CIRCULAR ACLARATORIA N°2
(CON CONSULTA)

REF. EXPTE. N° 0060347-99815/2023-0 y agregados – LIC. PÚBLICA N° 02/2024. -----
Objeto: "CONSTRUCCIÓN POLO DEPORTIVO – CIUDAD DE SALTA". -----

Salta, 6 de febrero de 2.025.-

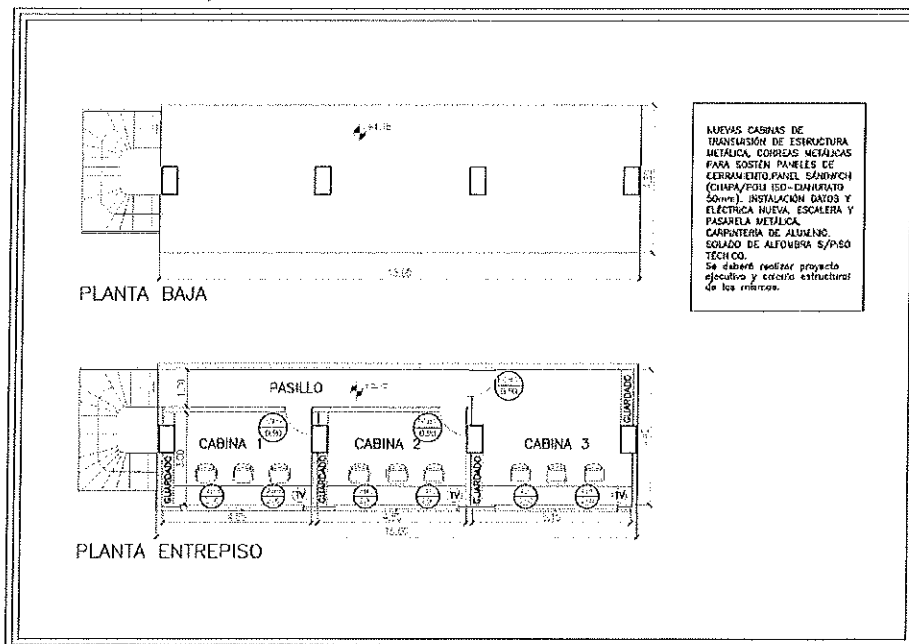
Ítem 4.2.3, 4.2.4 Donde se ubican las nuevas cabinas, solicitamos detalles para poder hacer un cómputo adecuado, en plano (AP-04) solo se encuentran las plantas de las cabinas viejas a retirar y en plano AP-05 solo se indican el sector de cabinas nuevas sin especificar cantidad o m2 por cada una. Acceso a cabinas a ejecutar

Las nuevas cabinas se ubicarán donde indica el plano AP-05 a. Se adjunta detalle de las mismas, serán de altura 2,5m.

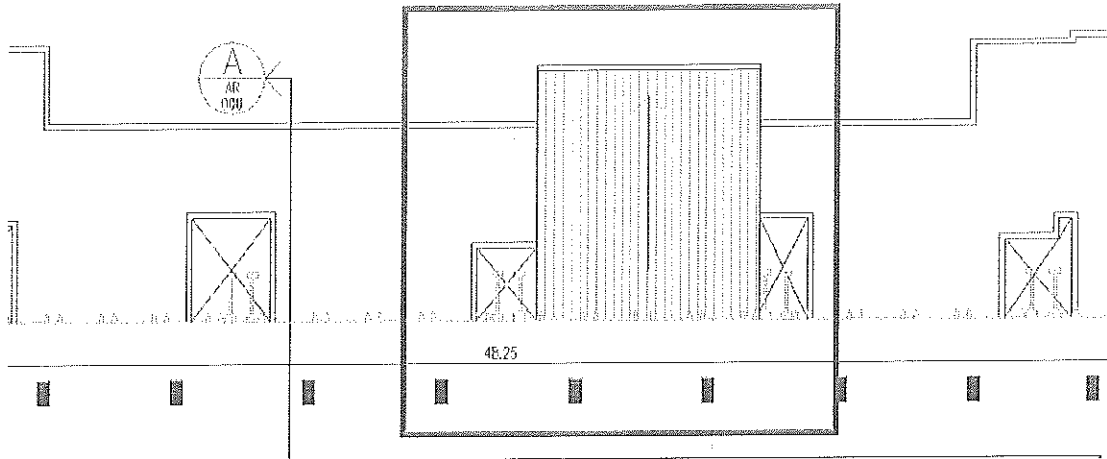
Ítem 8.1.1, 8.1.2 No está especificado en pliego, ni en plano AP-06, que sector lleva placas desmontables ni placas acústicas, solicitamos nos indiquen las mismas.

Se deberá contemplar placa desmontable en hall de acceso del estadio de acuerdo al siguiente detalle:(Ingreso por calle interna entre el Micro estadio y el Estadio Delmi)

Se deberá contemplar la colocación de placas desmontables acústicas en la totalidad de la cubierta interior del estadio.

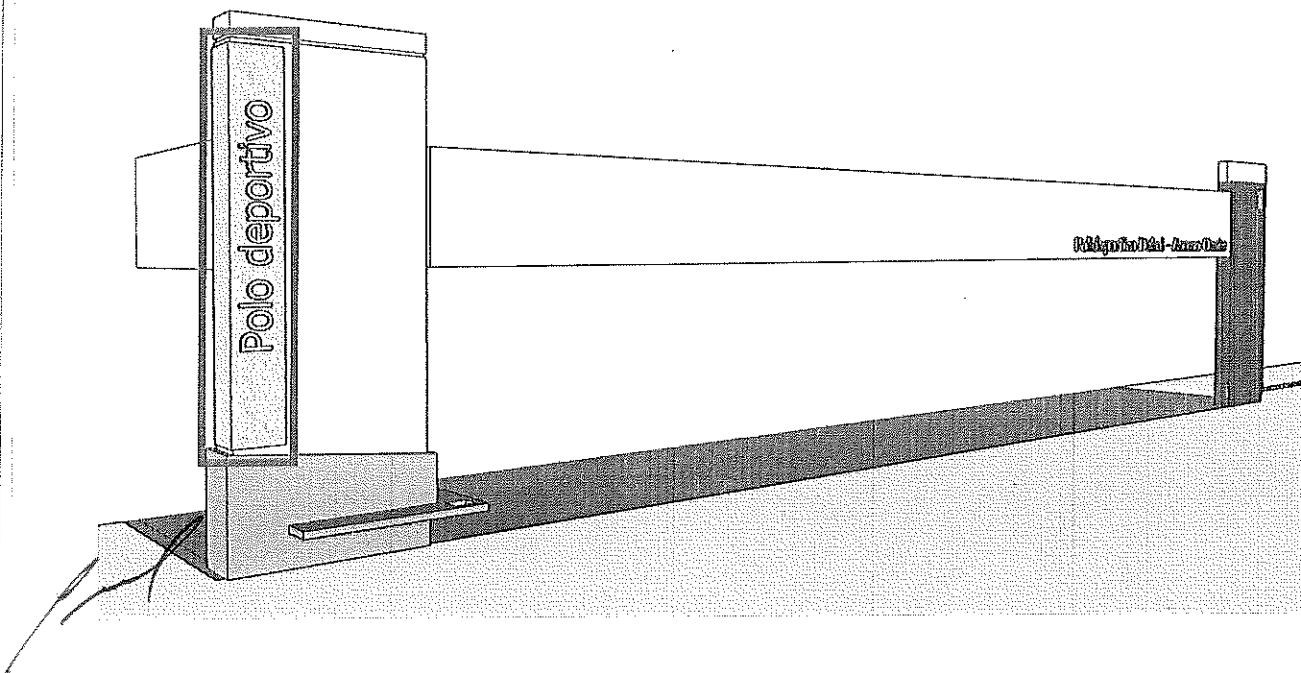
Ítem 9.1.3 Solicitamos se indique detalle donde se debe colocar revestimiento de chapa perforada

Se deberá contemplar revestimiento de chapa perforada en todos los nuevos pórticos de acceso al estadio de acuerdo al siguiente detalle:

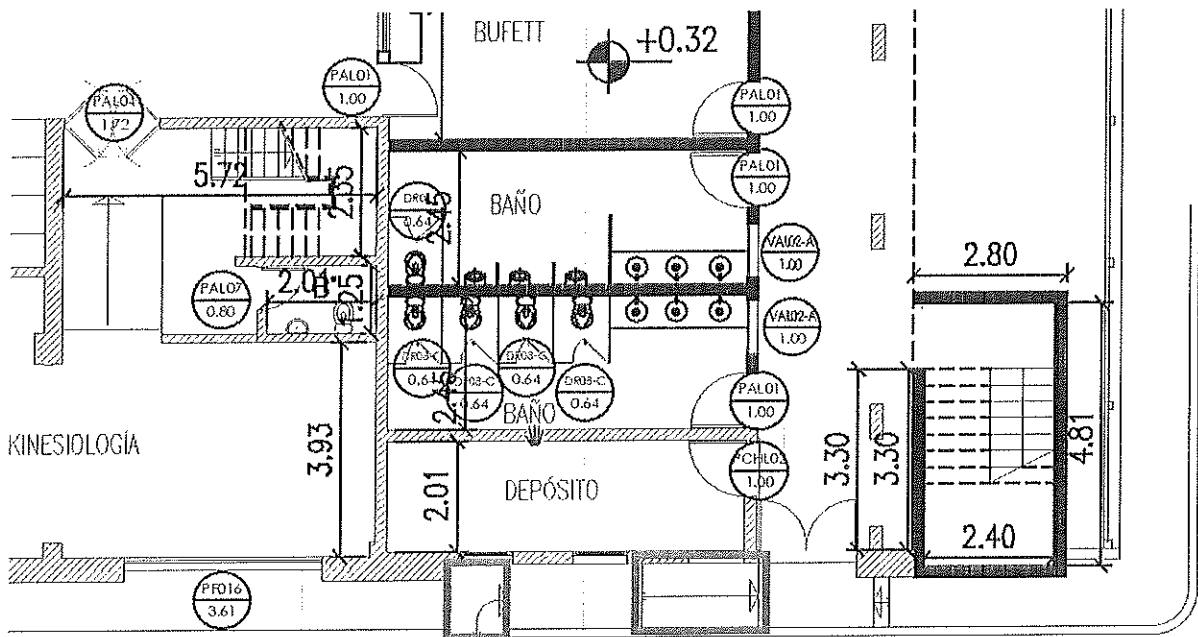
Ítem 4.4.2. RAMPA – En planos no se observa construcción de una nueva rampa, solicitamos nos indiquen donde se realiza y que dimensiones tiene.

El presente ítem se deberá ejecutar de acuerdo a plano AP-02, se adjunta detalle de sector.

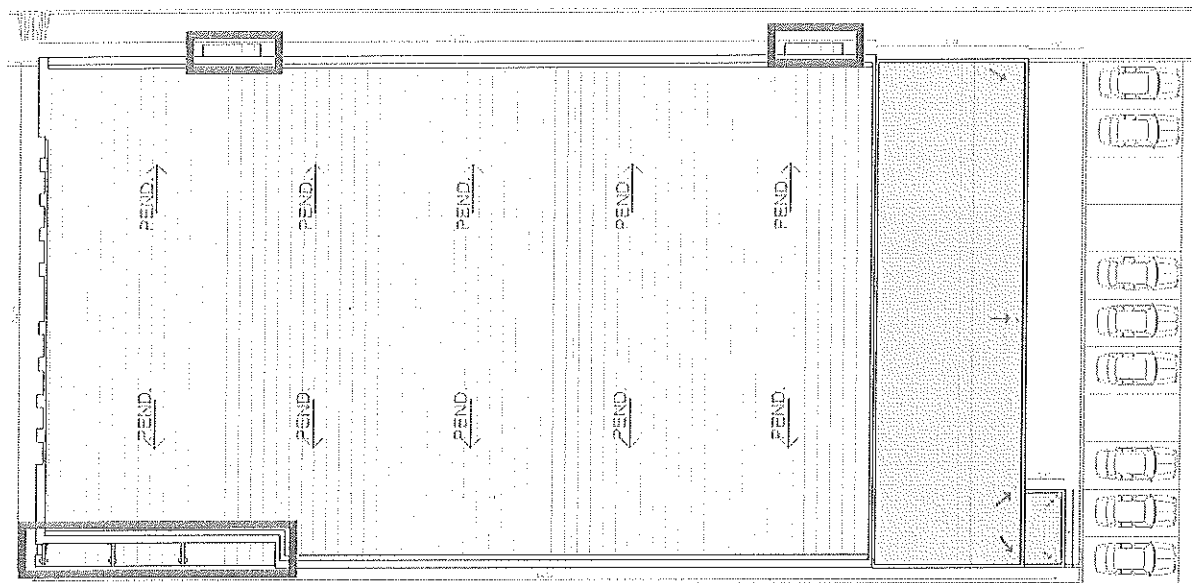
Ítem 5.1.1. CUBIERTA DE CHAPA PREPINTADA COLOR GRIS (CON ESTRUCTURA) – En pliego dice que se ejecutaran según planos, en planos no se observan ubicación y dimensiones. Solicitamos detalle.

Se realiza en los tres ingresos al Micro Estadio de acuerdo a detalle adjunto, acceso sur cubierta de 23m² y accesos norte dos cubiertas de 2.80 m².

Adjuntamos nuevo plano de solados - AP07

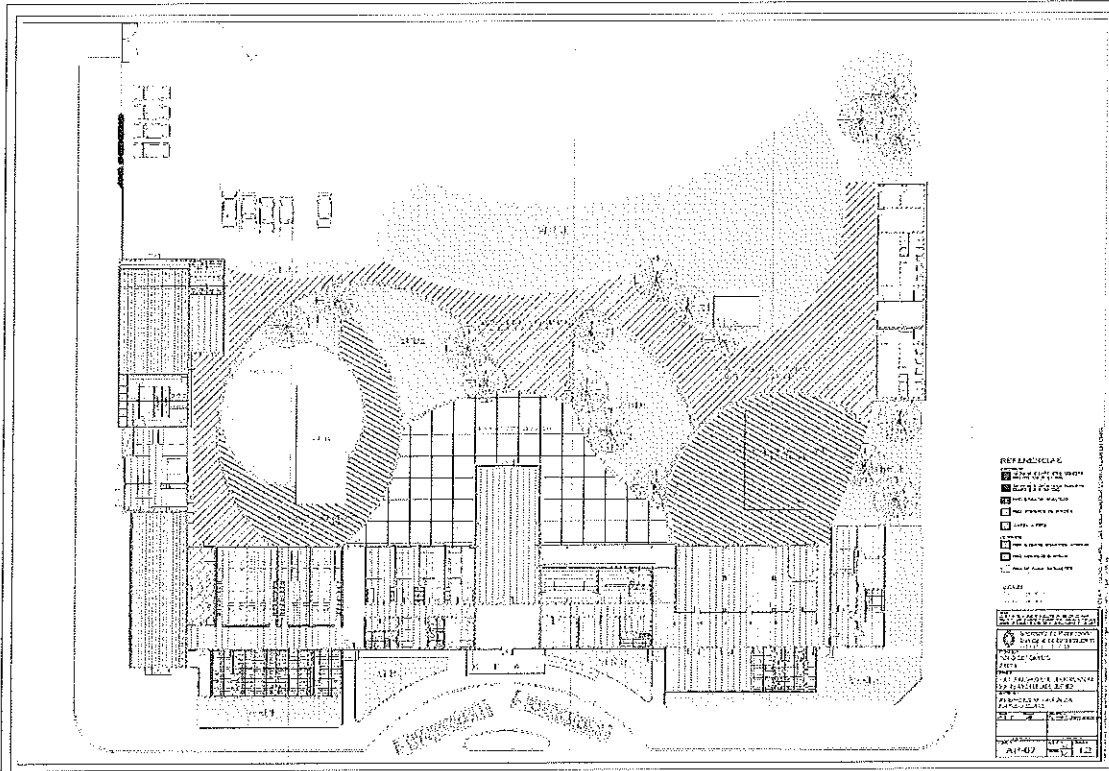
Ítem 12.2.7 En pliego únicamente se especifica que el pavimento se ejecutara en el acceso vehicular, En plano AP-07 se indican con el mismo sombreado que el acceso todas las cominerías exteriores, ¿Cómo se deben ejecutar las mismas?, no se distingue que tipo de solado que se debe colocar en las caminerías exteriores. Solicitamos aclaración.

Se suprime ítem 12.2.7 PAVIMENTO; el acceso vehicular y estacionamiento se lo contempla en la Pista de Atletismo – Anexo 1 (ADOQUIN BICAPA GRIS CEMENTO OSCURO -12 X 24 cm: 671,41 m2)

Se suprime ítem 12.2.1 LOSETA LISA GRIS (CEMENTO 40X40 CM) ANTIDESLIZANTE 472,88 m², se lo reemplaza por PISO MOSAICO GRANITICO EXTERIOR 30 x 30 cm igual cantidad: 472,88 m².

12.2.3 ADOQUIN BICAPA GRIS CEMENTO CLARO (12 X 24 CM), donde dice 628,56 m², debe decir: 631,55 m².

12.2.5 PISO DE GOMA ANTIGOLPES (CAUCHO 100X100 CM), donde dice 272,70 m², debe decir: 282,26 m² y se ejecutara en el interior de ambos gimnasios.

11.1.4 CONTRAPISO DE HORMIGON ARMADO SOBRE TERRENO NATURAL: 472.88 m².

Además se aclara que en el ítem: 24.1.1 PARQUIZACIÓN NATURAL, donde dice 2.004,00 m², debe decir: 2.132,35 m². , y está contemplado en AP07.

Adjuntamos nuevo plano de cielorrasos - AP06

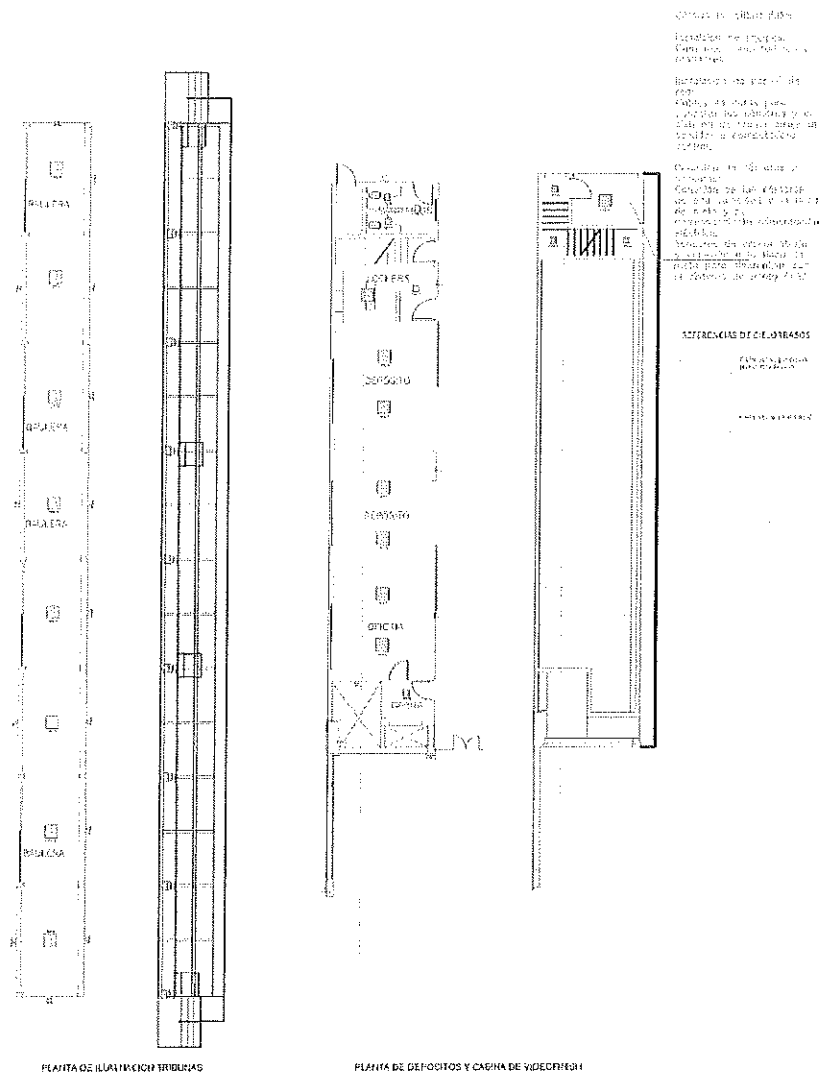
Ítem 8 No hay planos de cielorrasos a ejecutar (AP-06), solicitamos el mismo.

8.1.1 SUSPENDIDO DE PLACAS DE ROCA DE YESO, donde dice: 147.00 m², debe decir: 112,37 m², los mismos se ejecutaran en Sanitarios, lockers, cabina de video finish, depósitos, oficina y garita, de acuerdo a plano adjunto.

8.2.1 JAHARRO Y ENLUCIDO DE CAL, donde dice 120,81m², debe decir: 106,00 m² los mismos se ejecutaran en bauleras bajo losas de tribunas.

Todo lo antes aclarado responde a lo indicado en nuevo plano de cielorrastos AP06.

Adjuntamos nuevo plano de solados interiores - AP07

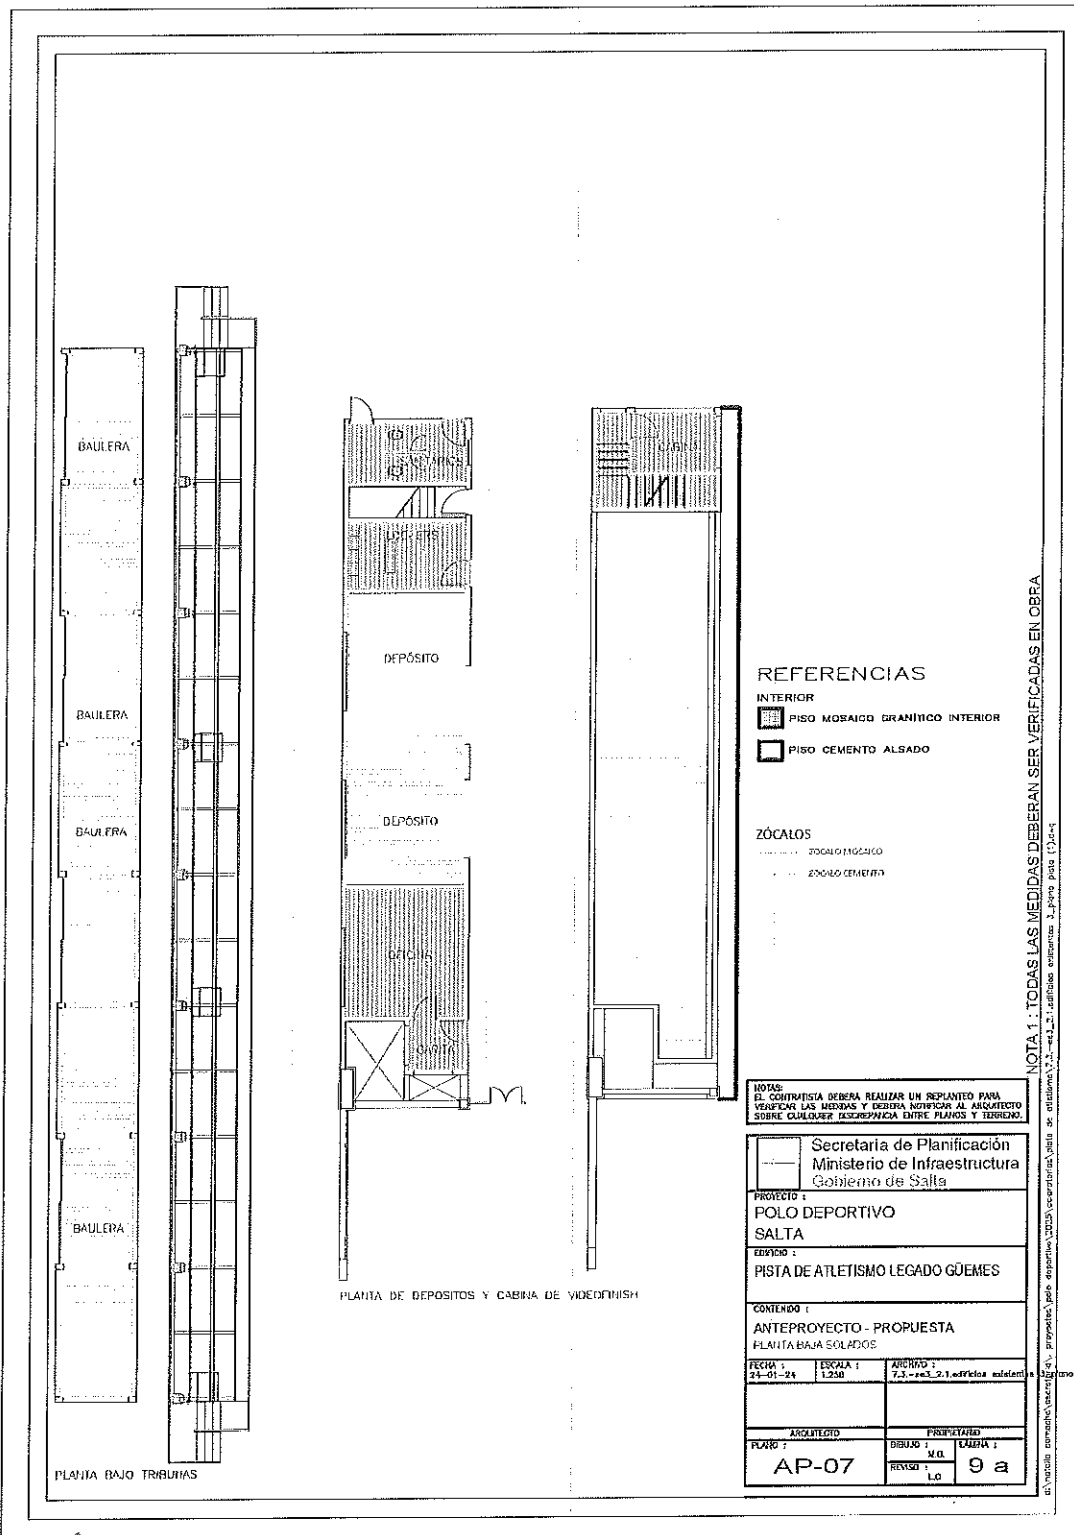
Ítem 11.1 Solicitamos nos aclaren si el único tipo de solado interior CEMENTO ALISADO, se ejecuta también en el interior de los depósitos, baulera, garita, sanitarios y cabina de video finish. Ya que no están contemplados en plano Ap-07.

Con respecto al ítem 11.1.1 PISO CEMENTO ALISADO donde dice: 99,10 m² debe decir: 155,53 m² y se ejecutara en el interior de los depósitos y en las bauleras bajo tribunas.

Aclaremos que el ítem anterior no es el único para pisos interiores, se agregan nuevos ítems:

11.1.2 PISO MOSAICO GRANITICO 30 X 30: 60,03 m2, y se ejecutaran en sanitarios, cabina video finish, lockers, oficina y garita.

11.2.3 ZOCALO – MOSAICO GRANÍTICO: 87 ml.

11.2.4 ZOCALO – CEMENTO: 115.08 ml.

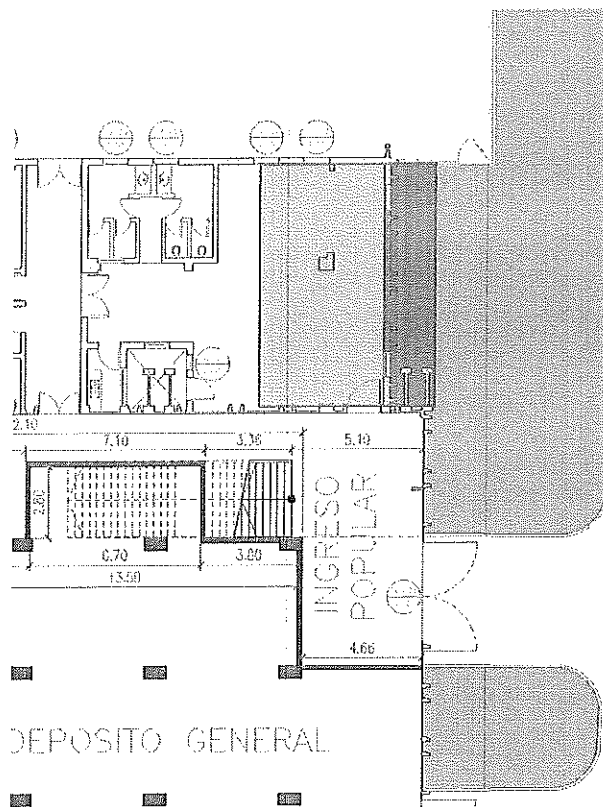
Según plano de baja tensión AC-02G, hay unos carteles que indican: "CALCULAR Y PROVEER CLIMATIZACION PARA CONFITERIAS" "CALCULAR Y PROVEER CLIMATIZACION PARA SUM 1", pero no está graficado ni detallado en ningún sitio que sistemas se deben proveer, ni de que tipología. Por favor enviar alguna propuesta, o de lo contrario sugerimos colocar sistemas VRV. Enviar ubicación tentativa de condensadoras.

En los sectores mencionados se deberá cotizar sistema VRF, en todos los locales bajo tribunas se deberá colocar equipos tipo cassette en cielorraso.

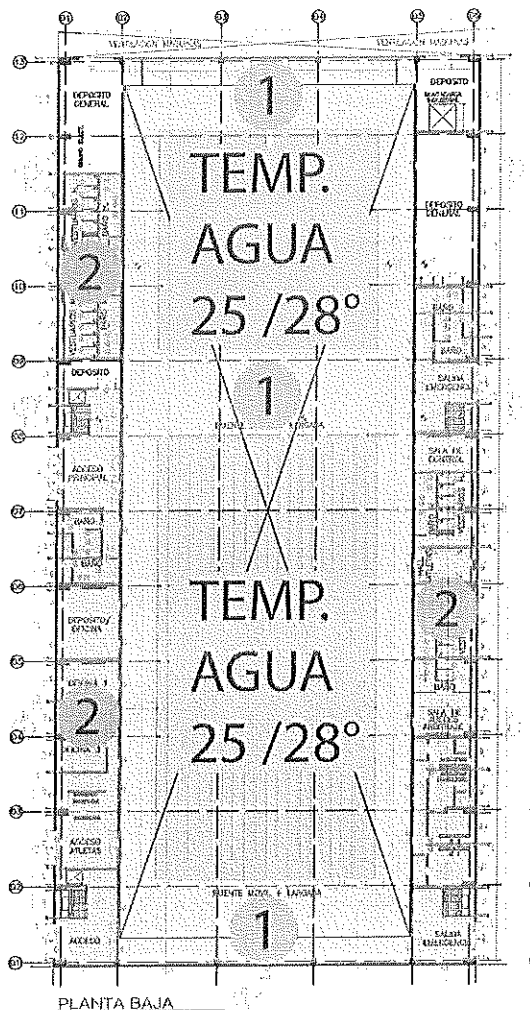
Según lo que podemos observar en plano, existen locales denominados oficinas y consultorios, también hay varios vestuarios, locales de sanitarios, locales denominados Hall Atletas, Acceso Atletas, y otros, en los cuales no está graficado ningún tipo de equipo de aire acondicionado ni ventilaciones mecánicas. ¿Hay que realizar algún sistema o en esta instancia no se deberá incluir? Ya que actualmente no se ve nada proyectado.

Con respecto al local propio de Natatorio, no vemos desarrollado equipamiento para calefaccionar y/o deshumectar el salón de la piscina.

¿Esto va a requerir algún tipo de acondicionamiento? ¿Y de qué tipo? ¿Qué fue lo planificado por anteproyecto?

Se deberá cotizar sistema VRF de acuerdo a lo indicado en ítem 19.1 de planilla de cómputo y presupuesto de EN1 siguiendo los siguientes parámetros:

. CALEFACCIÓN CENTRAL EDIFICIO - VRV (Volumen de Refrigerante Variable).

1. SECTOR PILETAS Y TRIBUNAS (2° - 3° menos que la temperatura de la pileta)
2. SECTOR OFICINAS, VESTUARIOS, BAÑOS, CONSULTORIOS (Temperatura para generar un confort térmico).

. TEMPERATURA DEL AGUA DE PILETA 25° - 28°
